Požadavek zhotovitele na změnu č. ZL021-ochrana revizní šachty u přejezdu

Projekt: KARLOVY VARY, CYKLOTRASA B4 A KŘÍŽOVATKA UL. ZÁPADNÍ A ŠUMAVSKÁ

SO 101 – Komunikace a zpevněné plochy
MK01 – Místní komunikace

ZL 23 Vypuštěný chodník Žumavská

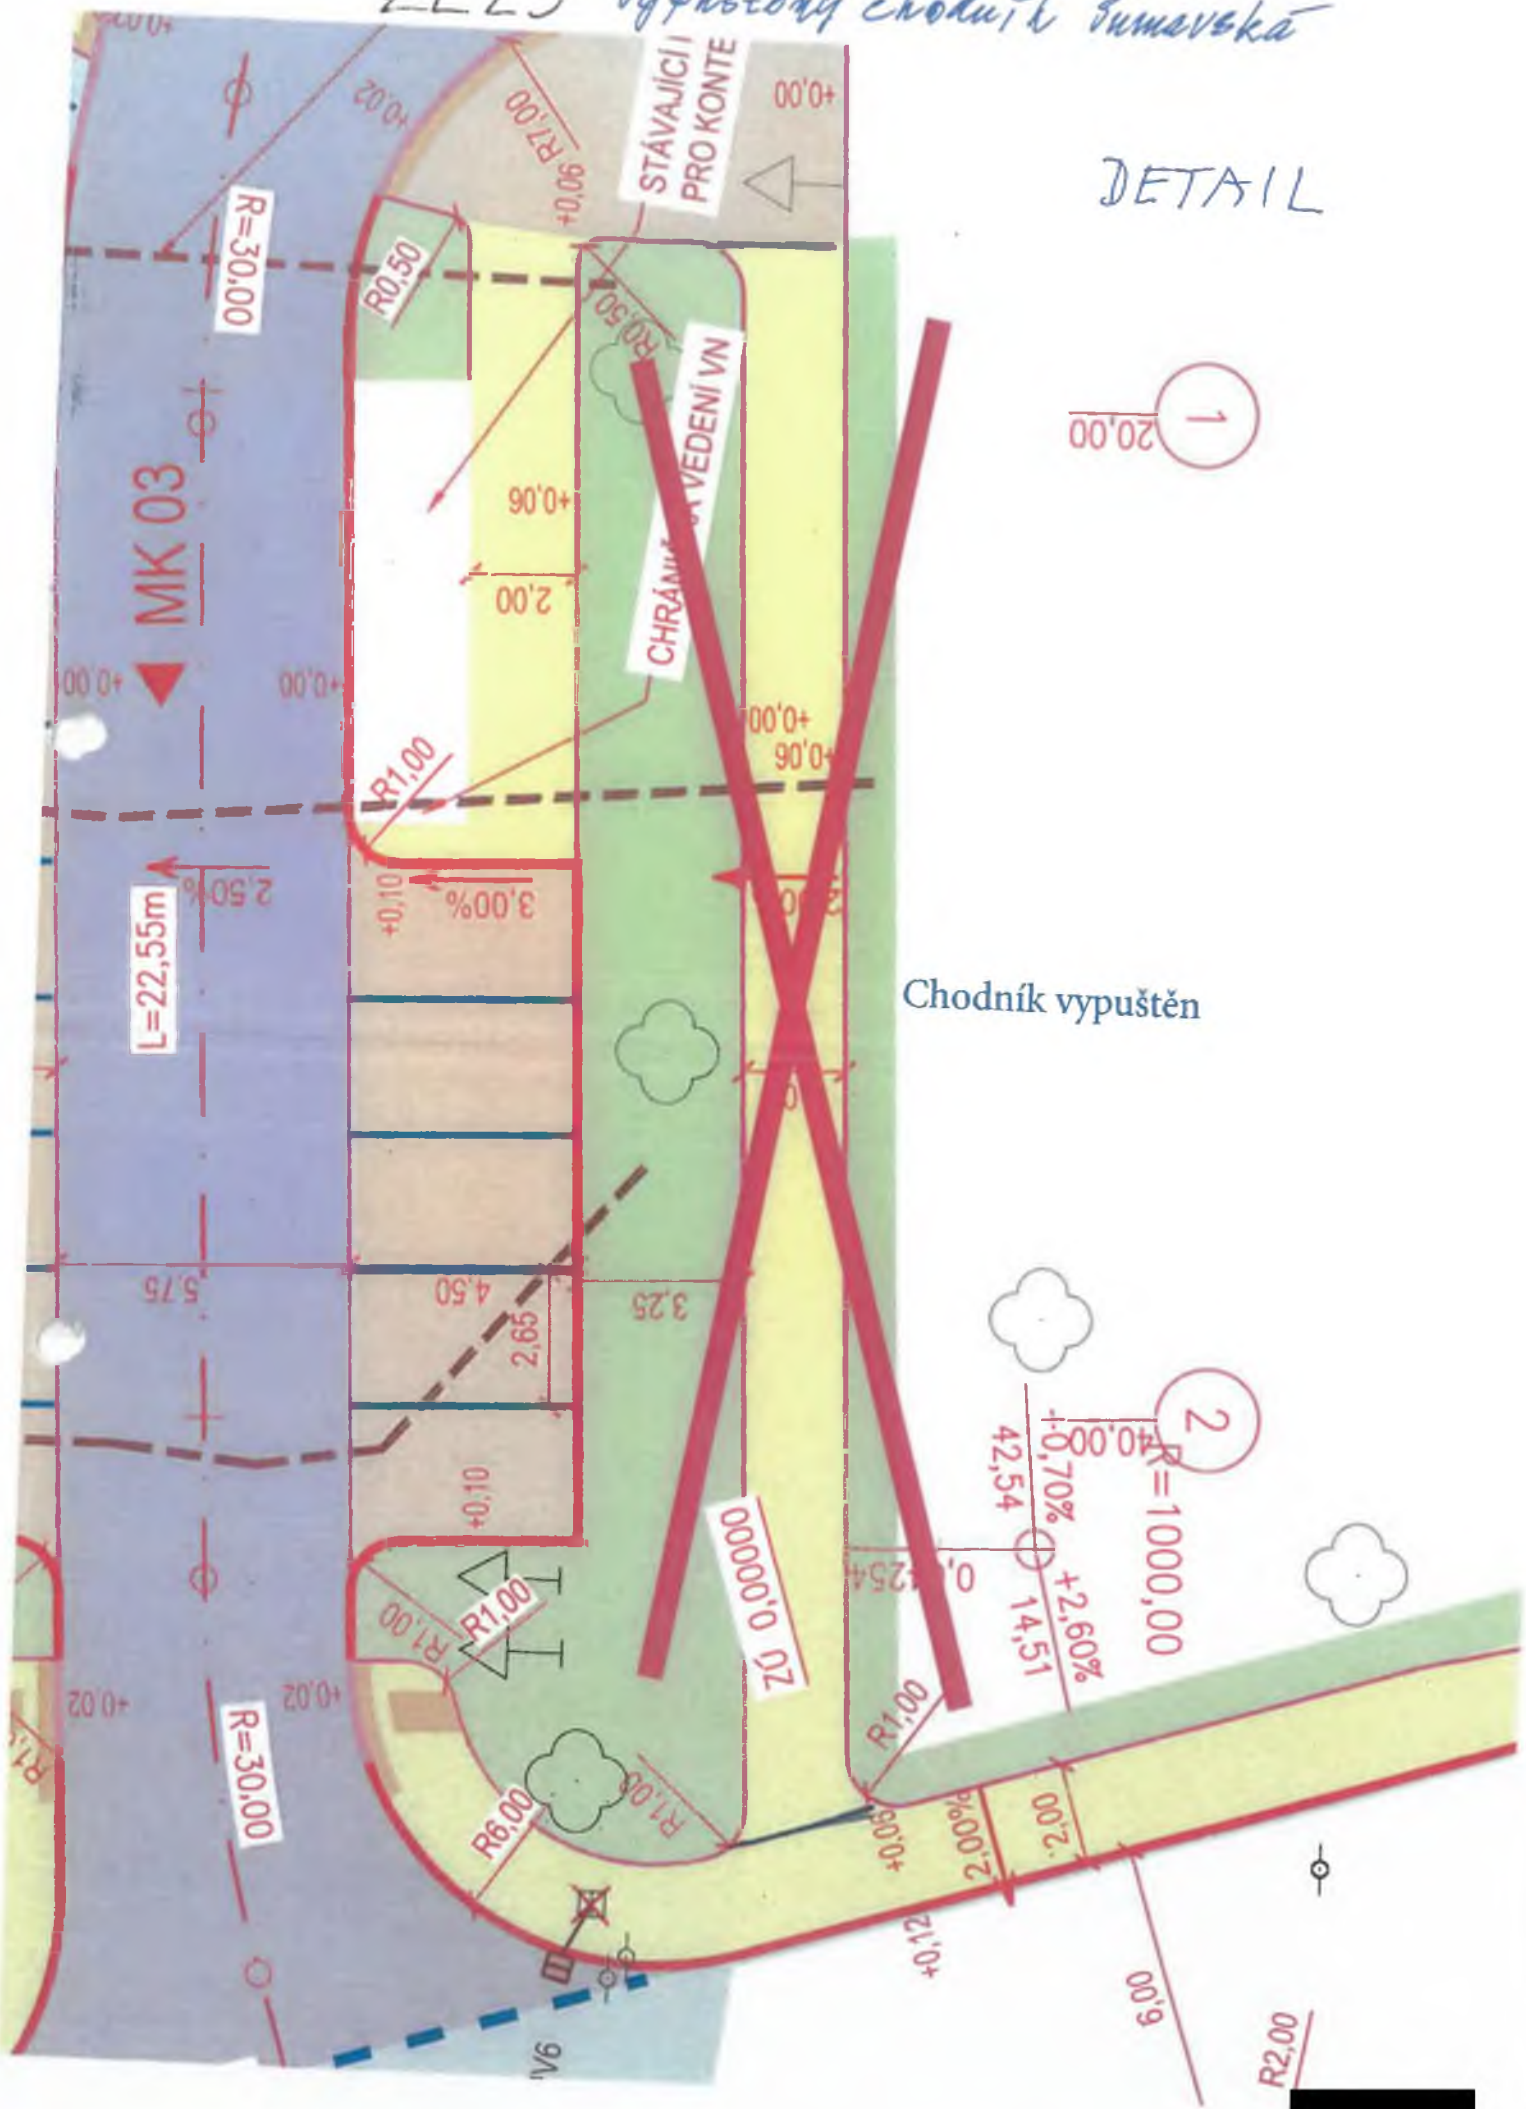
Původní řešení dle smluvní (tendrové) dokumentace:
Zpevněná plocha komunikace pro pěší.

Nové řešení:
Na žádost objednatele nebude prováděno.

ZL 24
Zrušení UV u přejezdu MK01

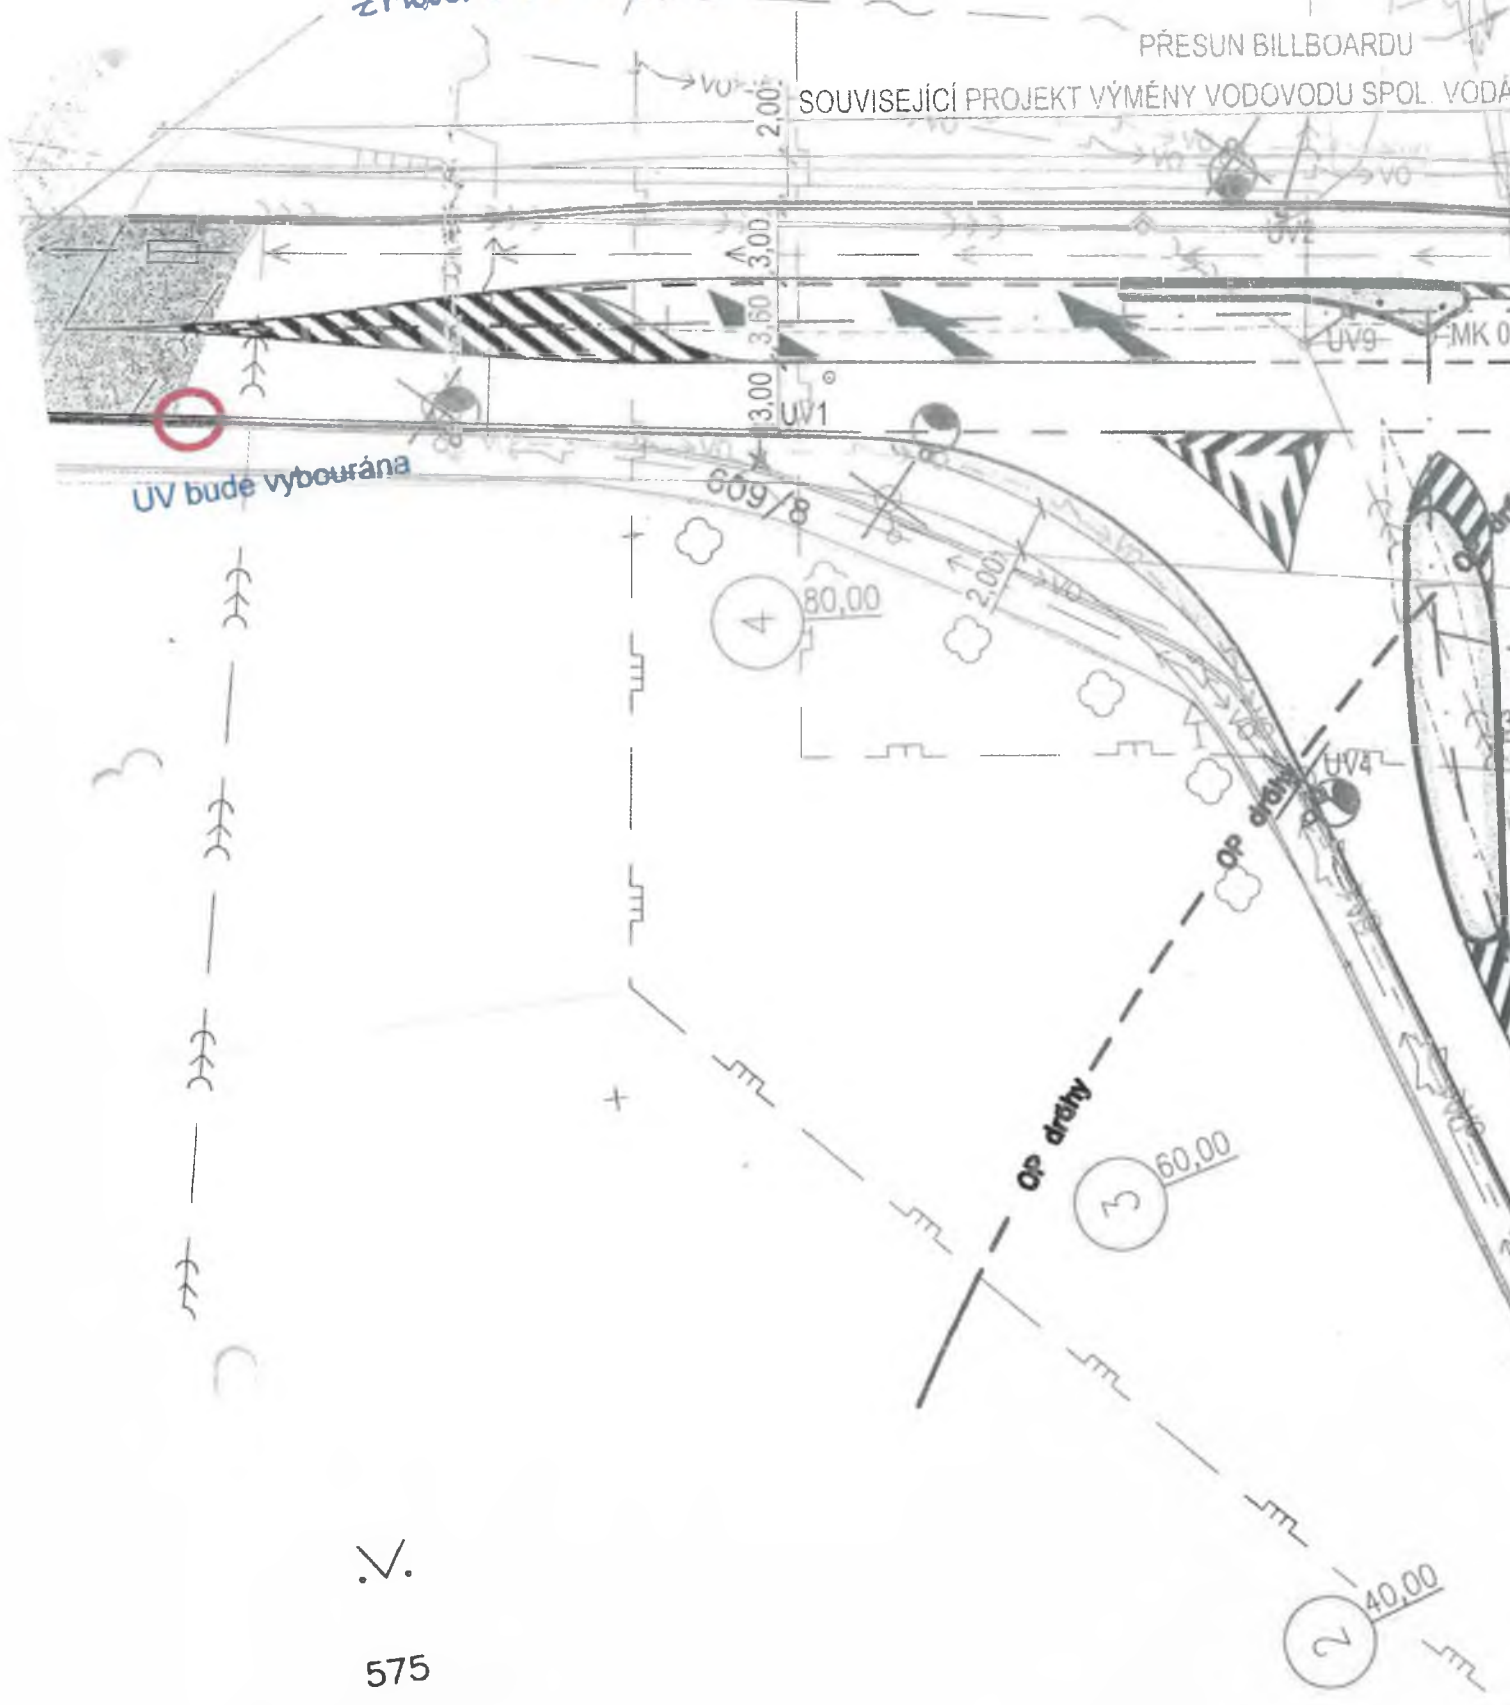
Nové řešení:
Uliční vpust' bude zrušena.

Při provádění odkopávek byla objevena stará uliční vpust'. Po prověření ze strany pracovníků VODAKVA bylo konstatováno, že vpust' je nefunkční, není napojena na kanalizaci. Bylo rozhodnuto o jejím zrušení.

ZIL 251 DIO II.-III.-IV. etapa

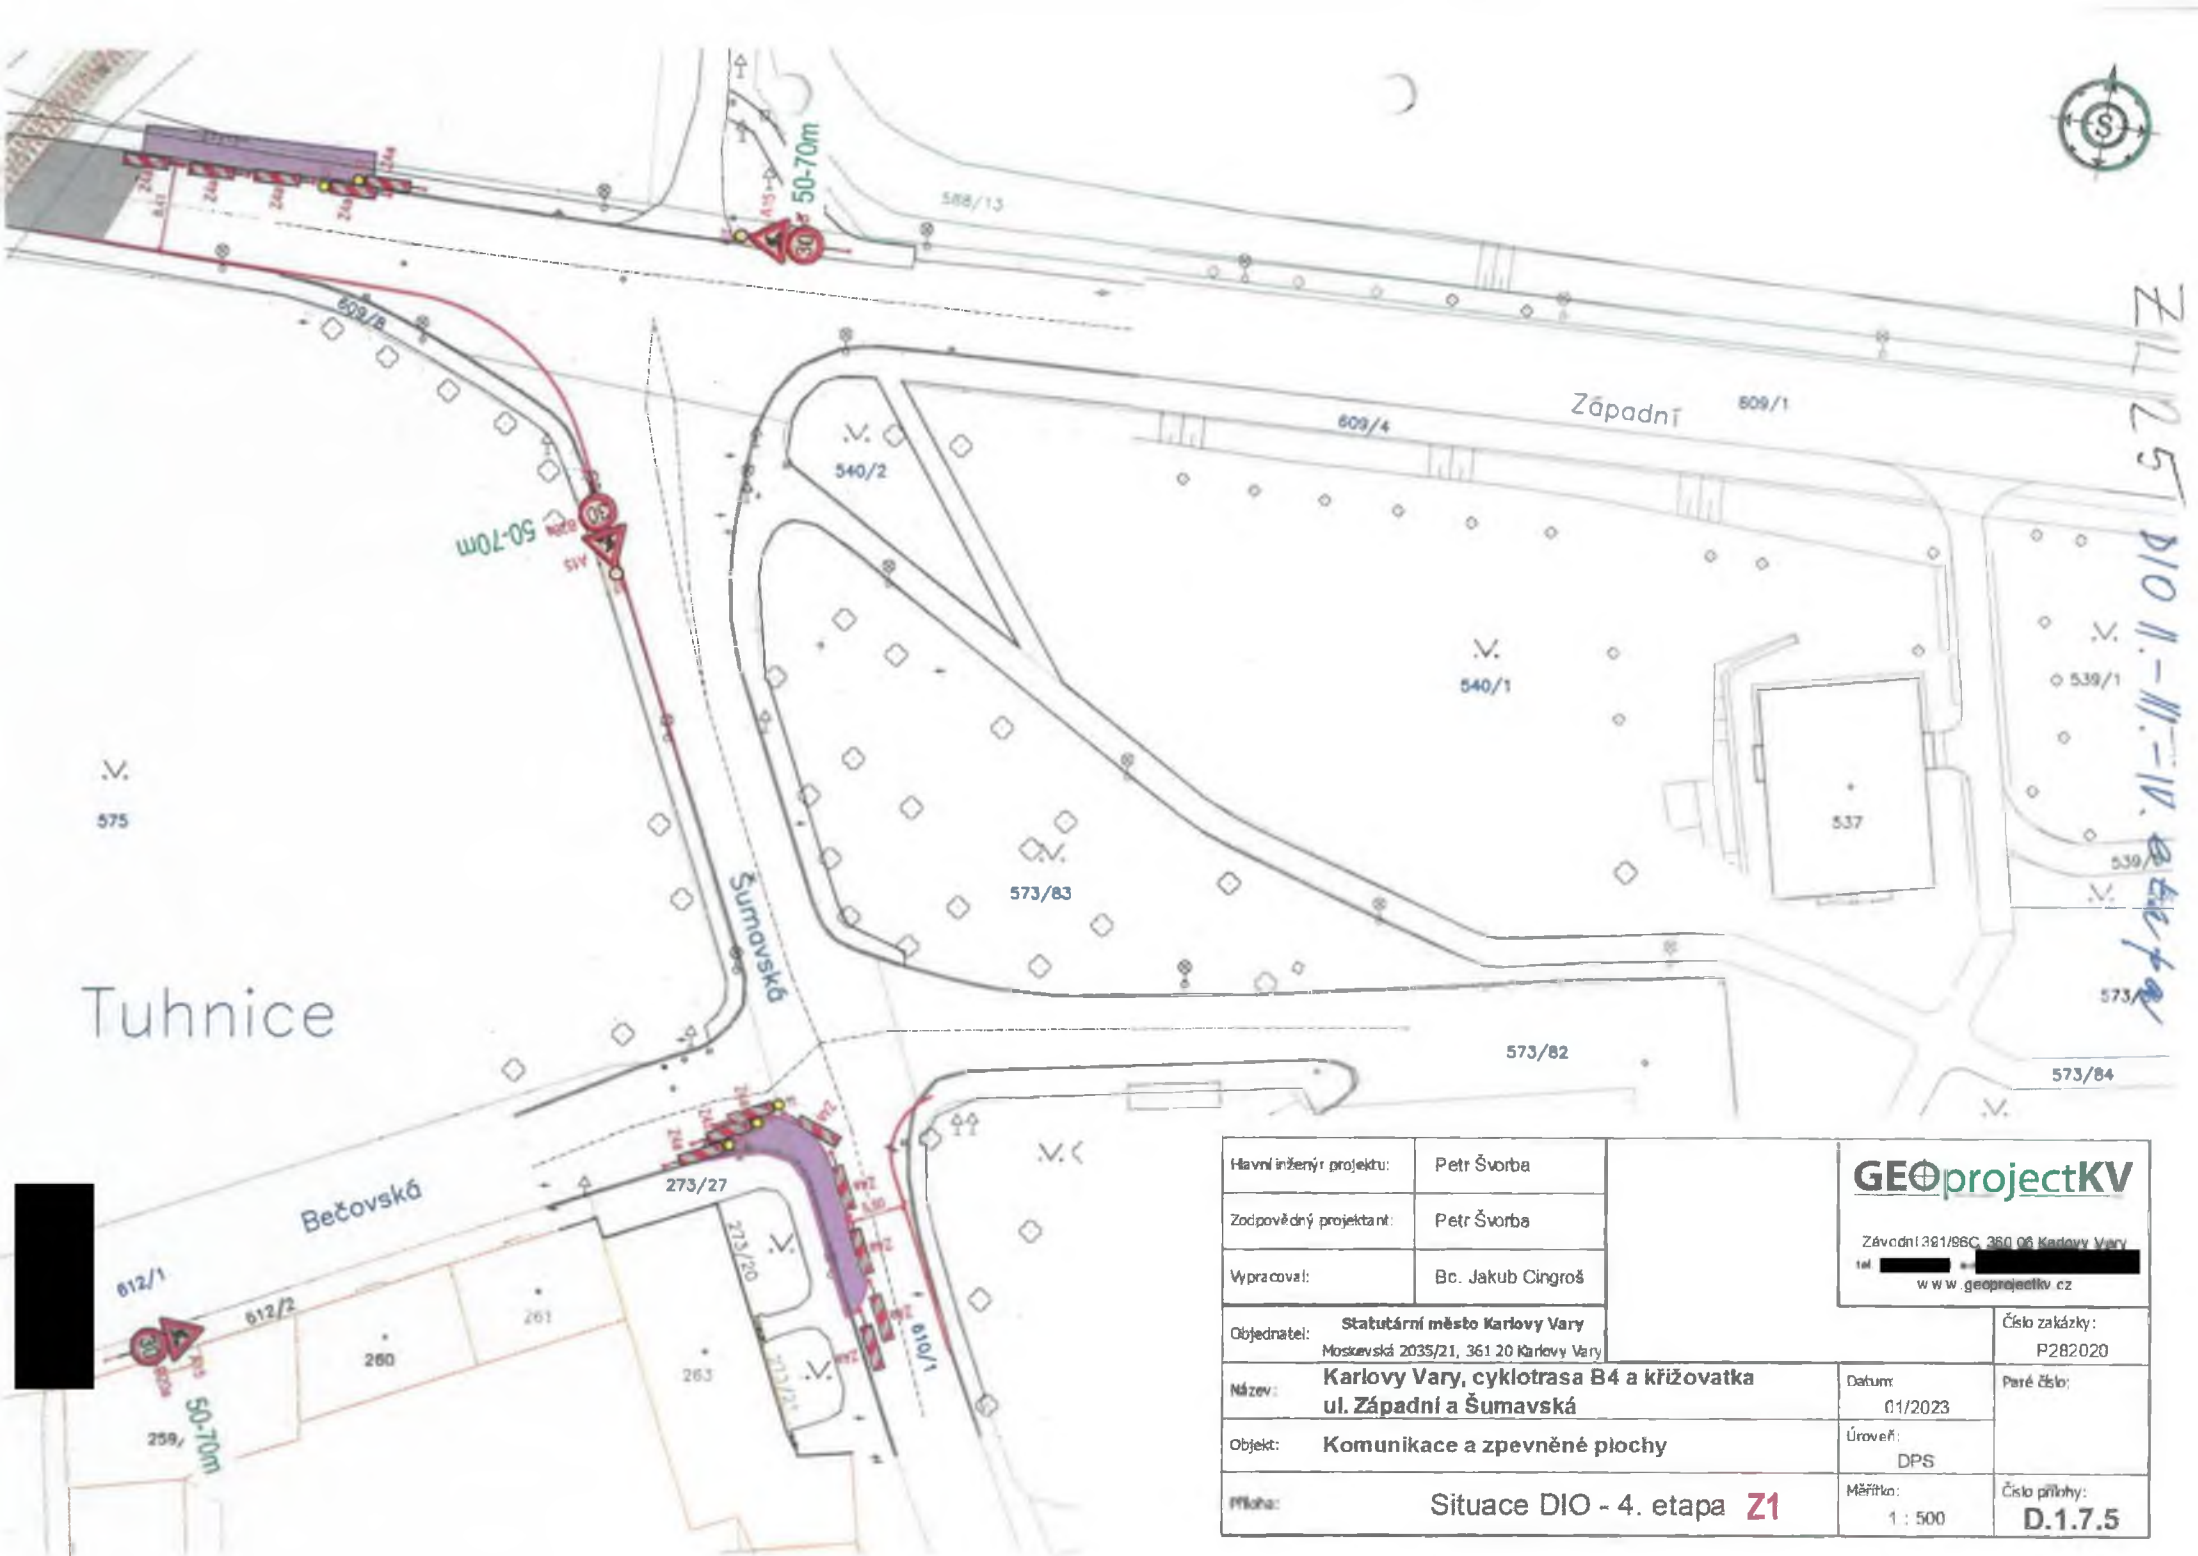
V zadávací dokumentaci bylo DIO řešeno na tři etapy. DIO pro II. etapu nebylo možné realizovat z důvodu stísněných podmínek stavby.

Kompletní dodávka demontáže provizorní panelové cesty vč. nakládky, převozu a skládání panelů na LLPKV. Provedení provizorního jízdniho pruhu pro II. a III. etapu u přejezdu bude provedeno v živичném zpevnění. U DIO pro IV. etapu bude tento provizorní jízdni pruh odstraněn a nahrazen chodníkem pro pěší dle zadávací dokumentace. Pro provedení provizorního jízdniho pruhu pro II. a III. etapu na křižovatce ul. Šumavská a Bečovská bude vytrhána stávající obruba a proveden nájezd z betonu.

Vzhledem k předloženému DIO v zadávací dokumentaci nebylo možné DIO provádět z důvodu stísněných podmínek stavby. Realizaci stavby bylo nutné členit na jiné etapy.

Podkladní beton, chodník + komunikace MK 03

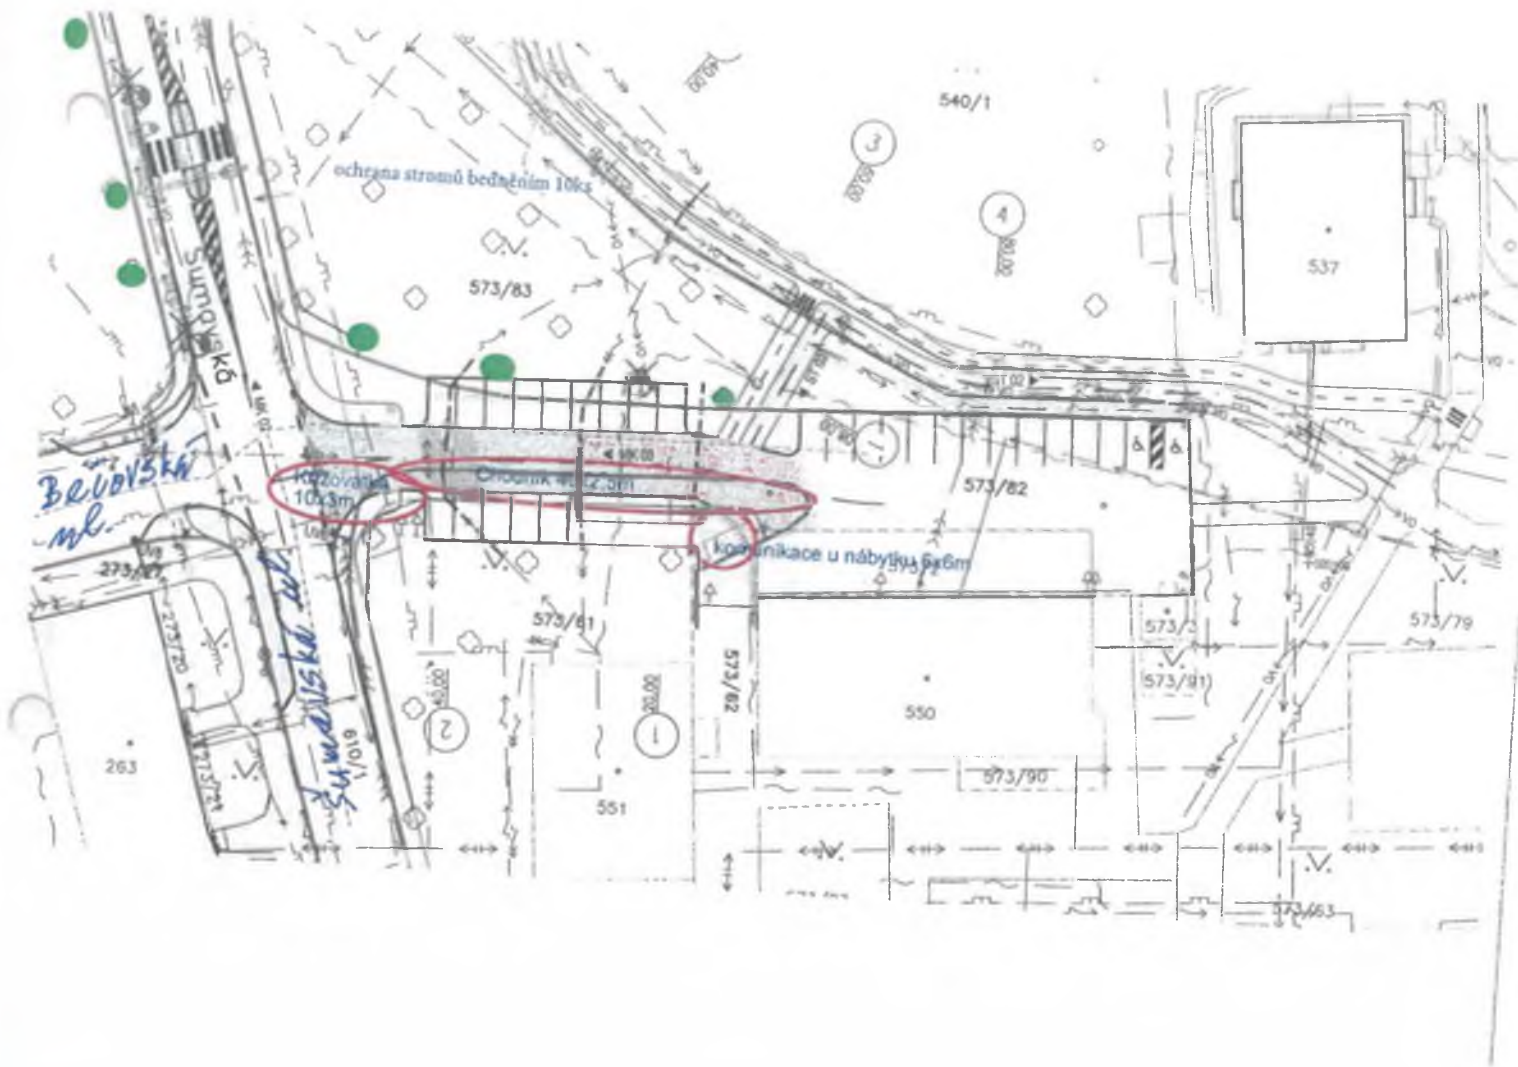
Odstranění podkladu z betonu prostého, ochrana stromů bedněním z důvodu použití větší mechanizace, viz nové stanovisko OŽP.

Oproti předpokladu zadávací dokumentace byl po vytrhání živičného krytu stávajících chodníků a místy komunikace nalezen podklad z betonu prostého namísto podkladu z kameniva.
Jedná se o změnu na základě skutečností zjištěných po odkrytí stávajících konstrukcí.
